【質問に対する回答】

(仮称) さいたまセントラルパーク基本設計業務 (ゼロ債)

提出された質問について、次のとおり回答します。

地質調査位置図

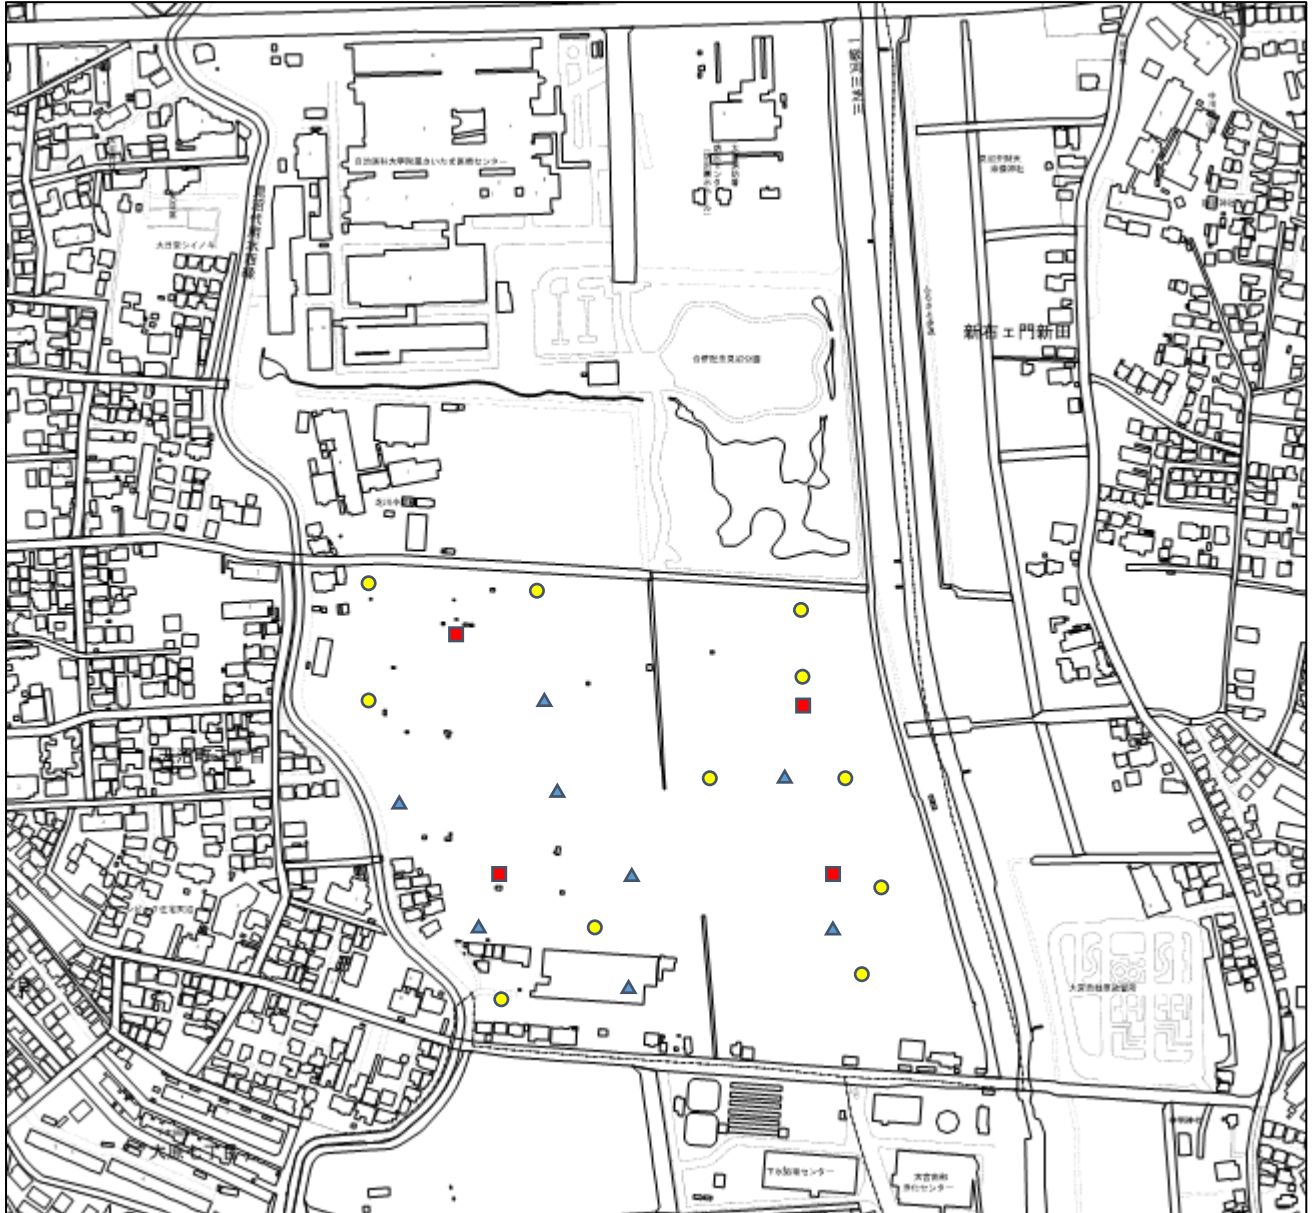
番号	質問	回答
1	要求水準書 P.2 に記載のある「参考図 基本計画時点の平面図」には、ビジターセンターが記載されていますが、ビジターセンター等の建築物の基本設計は本業務に含まれないとの認識でよいでしょうか。	お見込みのとおりです。
2	要求水準書 P.4 に記載のある「現地盤高測量 (別途、契約済み・履行中)」から提供されるデータは、三次元点群データに加えて、オルソ画像や周辺道路・舗装、水路等の地物境界線の情報は含まれるのでしょうか。	提供するデータは設計対象地の三次元点群データ及びオルソ画像です。なお、設計対象地周辺の情報についても同様に含まれております。
3	要求水準書 P.4 に記載のある「現地盤高測量 (別途、契約済み・履行中)」は、いつごろ成果品を提供いただけるのでしょうか。	契約期間が令和 8 年 12 月 28 日までとなり、成果品の納品を受けた後の提供となります。ただし、測量業務受託者との協議のうえ、早期の提供を予定しております。
4	要求水準書 P.5 に記載のある「地質調査 (別途、契約済み・履行中)」の調査計画 (調査位置、原位置試験項目、室内土質試験項目) をご提示いただきたい。	調査計画項目は以下のとおりです。なお、内容については現地の状況により変更となる場合があります。 【調査位置】 別紙のとおり 【調査・試験項目】 ・土質ボーリング ・標準貫入試験 ・シンウォールサンプリング ・スウェーデン式サウンディング試験 ・地下水位観測 ・水文調査 ・水質分析 【室内土質試験項目】 ・土粒子の密度試験 ・土の含水比試験 ・土の粒度試験 ・土の液性限界試験

<ul style="list-style-type: none"> ・土の塑性限界試験 ・土の湿潤密度試験 ・土の有機物含有量試験 ・土の圧密試験 ・土の一軸圧縮試験 ・三軸圧縮試験（UU 試験） ・三軸圧縮試験（CU 試験）
5	<p>要求水準書 P.5 に記載のある「地質調査（別途、契約済み・履行中）」は、いつごろ成果品を提供いただけるのでしょうか。</p>	<p>契約期間が令和 8 年 12 月 28 日までとなり、成果品の納品を受けた後の提供となります。ただし、地質調査業務受託者との協議のうえ、早期の提供を予定しております。</p>
6	<p>要求水準書 P.7 「9. 担当技術者 （1）公園基本設計」のなお書きにおいて「技術士（建設部門「建設環境」）は評価対象にはならないでしょうか。</p>	<p>要求水準書に記載のとおりです。ただし、企画提案実施要領 P.13 別表 4 「企画提案内容及び審査の視点」に則り、評価される場合があります。</p>
